ПАСПОРТ ДОСТУПНОСТИ ДЛЯ ИНВАЛИДОВ ОБЪЕКТА И УСЛУГ

**АКТ ОБСЛЕДОВАНИЯ
объекта социальной инфраструктуры
К ПАСПОРТУ ДОСТУПНОСТИ**

I Результаты обследования территории, прилегающей к зданию (участка)
МДОБУ ЦРР д/с «Аленушка» ул. Чайковского 4.
Наименование объекта, адрес

Фото №10

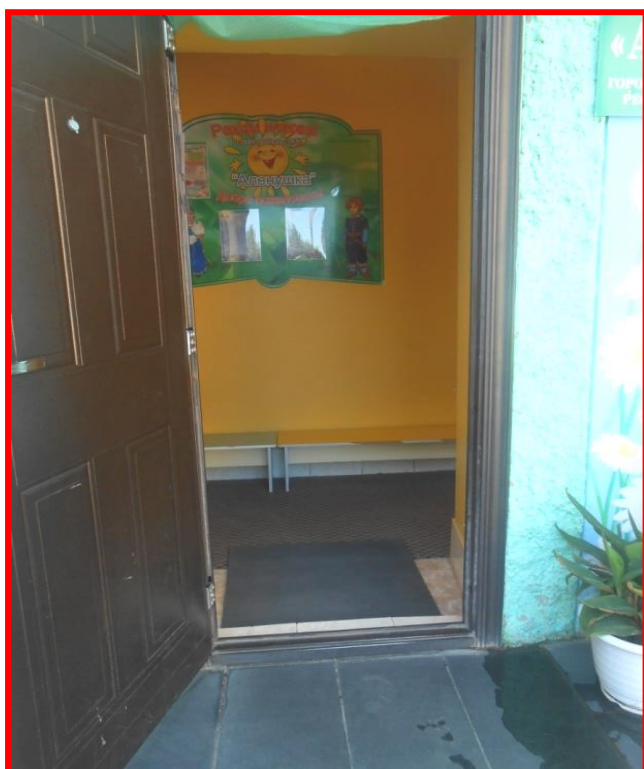
2	Пандус (наружный)	есть		9	Отсутствие одного барьера	К	Отсутствие одного барьера	Установка одного барьера
3	Входная площадка (перед дверью)	есть		8	Скользкая	все	Поверхности покрытий входных площадок должны быть твердыми, не допускать скольжения при намокании и иметь поперечный уклон в пределах 1-2%.	Поверхности покрытий входных площадок должны быть твердыми, не допускать скольжения при намокании и иметь поперечный уклон в пределах 1-2%.
4	Дверь (входная)	есть		10	Инвалид группы к не сможет самостоятельно зайти в здание, входная дверь без яркой контрастной маркировкой. Крепление двери: нет на петлях	к,с.	Установить входную дверь - с яркой контрастной маркировкой. Крепление двери: на петлях одностороннего действия с	Установить входную дверь - с яркой контрастной маркировкой. Крепление двери: на петлях одностороннего

Наименование структурно-функциональной зоны	Состояние доступности* (к пункту 3.4 Акта обследования ОСИ)	Приложение		Рекомендации по адаптации (вид работы)** к пункту 4.1 Акта обследования ОСИ
		№ на плане	№ фото	
Входа (входов) в здание	ДУ	1	9,10,8,11	Нуждается в капитальном ремонте.

Фото 11

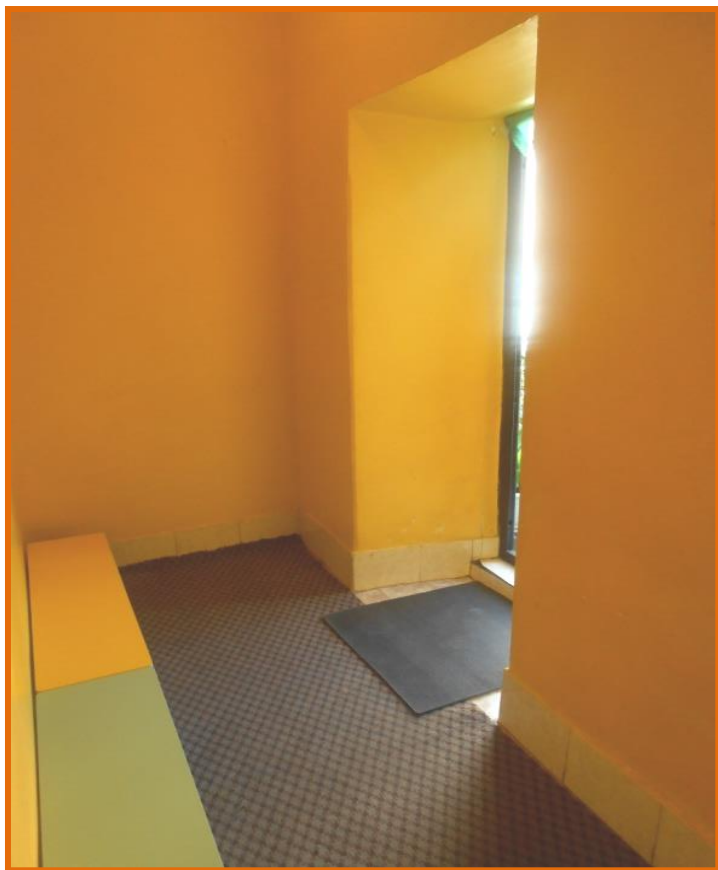
одностороннего действия с фиксаторами в положениях "открыто" и "закрыто";обеспечивающие задержку автоматического закрывания продолжительностью не менее 5 сек.		фиксаторами в положениях "открыто" и "закрыто";обеспечивающие задержку автоматического закрывания продолжительностью не менее 5 сек. Расширить дверной проход	действия с фиксаторами в положениях "открыто" и "закрыто";обеспечивающие задержку автоматического закрывания продолжительностью не менее 5 сек.
.5	Тамбур	есть		11	Нужно расширить	к,с	Нужно расширить	Нужно расширить
	ОБЩИЕ требования к зоне

Фото №13

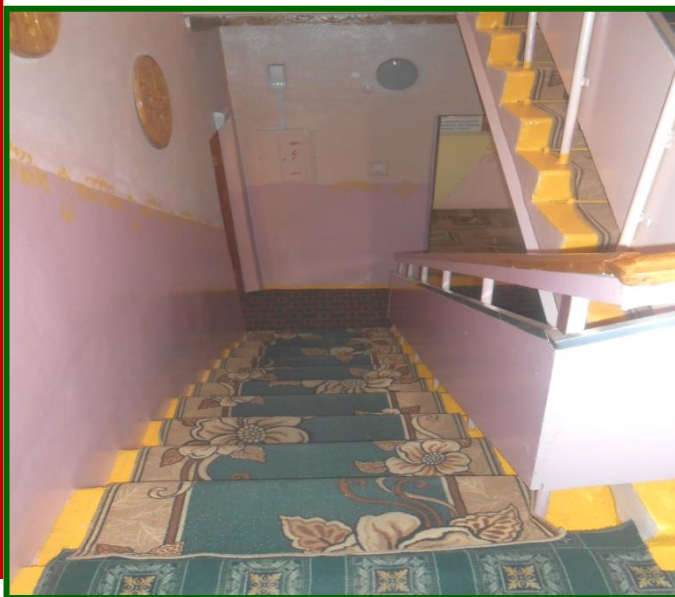
п/п	Наименование функционально-планировочного элемента	Наличие элемента			Выявленные нарушения и замечания		Работы по адаптации объектов	
		есть/нет	на плане	фото	Содержание	начислено для инвалидов (категория)	Содержание	Виды работ
1	Коридор (зона ожидания,)	есть	1	12	нет мест отдыха для инвалидов, следует предусмотреть установку звуковых информаторов по типу телефонов-автоматов, которыми могут пользоваться посетители с недостатками зрения и текстофонов для посетителей с дефектами слуха.	все	Установить места отдыха для инвалидов	Установить места отдыха для инвалидов
2	Лестница (внутри здания)	есть	1	13	Крутые лестницы, не предназначенные для инвалидов.	,о,с	технические решения невозможны – организация альтернативной формы обслуживания	технические решения невозможны – организация альтернативной формы обслуживания
3	Пандус (внутри здания)	нет	-	-	-	-	-	-
4	Лифт пассажирский (или подъемник)	нет	-	-	-	-	-	-

Наименование структурно-функциональной зоны	Состояние доступности* (к пункту 3.4 Акта обследования ОСИ)	Приложение		Рекомендации по адаптации (вид работы)** к пункту 4.1 Акта обследования ОСИ
		№ на плане	№ фото	
Пути (путей) движения внутри здания (в т.ч. путей эвакуации)	ДУ	1	12.13,14.15	Требуется капитальный ремонт.

Фото №14

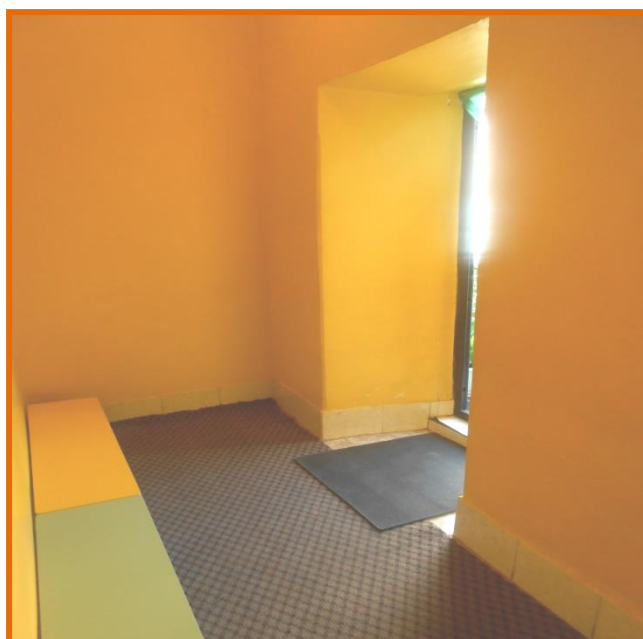
5	Дверь	есть	1	14	Не предназначены для инвалидов.	,о,с	Расширить дверные блоки, Крепление двери: на петлях одностороннего действия с фиксаторами в положениях "открыто" и "закрыто"	Расширить дверные блоки, Крепление двери: на петлях одностороннего действия с фиксаторами в положениях "открыто" и "закрыто"

Фото № 17

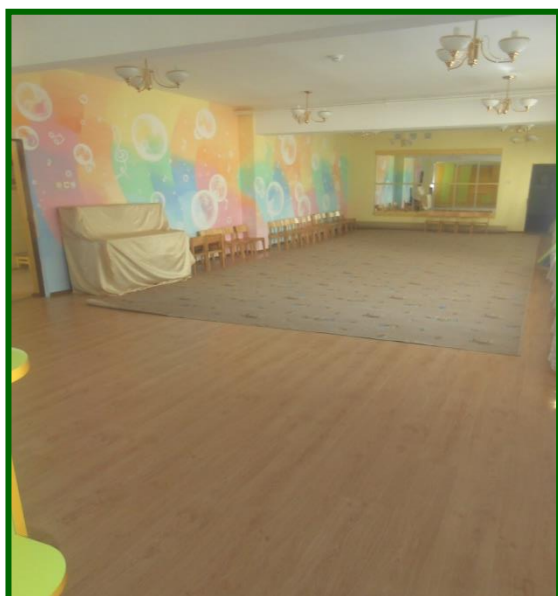
п/п	Наименование функционально-планировочного элемента	Наличие элемента			Выявленные нарушения и замечания		Работы по адаптации объектов	
		есть/нет	на плане	фото	Содержание	Значимо для инвалида (категория)	Содержание	Виды работ
.1	Кабинетная форма обслуживания	есть	1,2	16, 17	Нет специального оборудования	все	приобрести спец. оборудование	приобрести и спец. оборудование.
.2	Зальная форма обслуживания	есть	1	18	Нет специального оборудования	все	приобрести спец. оборудование	приобрести и спец. оборудование.
.3	Прилавочная форма обслуживания	нет						
.4	Форма обслуживания с перемещением по маршруту	нет						
.5	Кабина индивидуального обслуживания	нет						
	ОБЩИЕ требования к зоне

Наименование структурно-функциональной зоны	Состояние доступности* (к пункту 3.4 Акта обследования ОСИ)	Приложение		Рекомендации по адаптации (вид работы)** к пункту 4.1 Акта обследования ОСИ
		№ на плане	№ фото	
зона обслуживания инвалидов	ВНД	1,2	16,17,18	индивидуальное решение с ТСР

Фото № 20

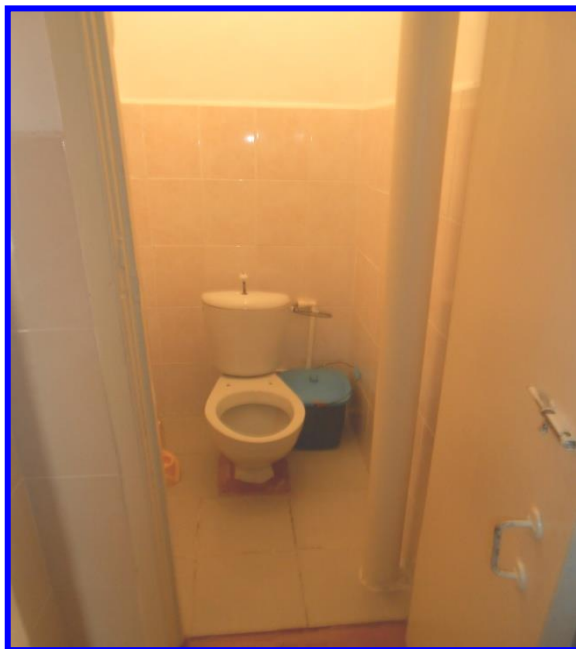
п/п	Наименование функционально-планировочного элемента	Наличие элемента			Выявленные нарушения и замечания		Работы по адаптации объектов	
		есть/ нет	на плане	фото	Содержание	начиная для инвалидов (категория)	Содержание	Виды работ
.1	Туалетная комната	есть	2	19,20,21	технические решения невозможны – организация	,ВНД	технические решения невозможны – организация альтернативной формы обслуживания	технические решения невозможны – организация альтернативной формы обслуживания
.2	Душевая/ ванная комната	нет						
.3	Бытовая комната (гардеробная)	нет						
	ОБЩИЕ требования к зоне

Наименование структурно-функциональной зоны	Состояние доступности* (к пункту 3.4 Акта обследования ОСИ)	Приложение		Рекомендации по адаптации (вид работы)** к пункту 4.1 Акта обследования ОСИ
		№ на плане	фото	
Санитарно-гигиенических помещений	ВНД	2	19,20,21	индивидуальное решение с ТСР
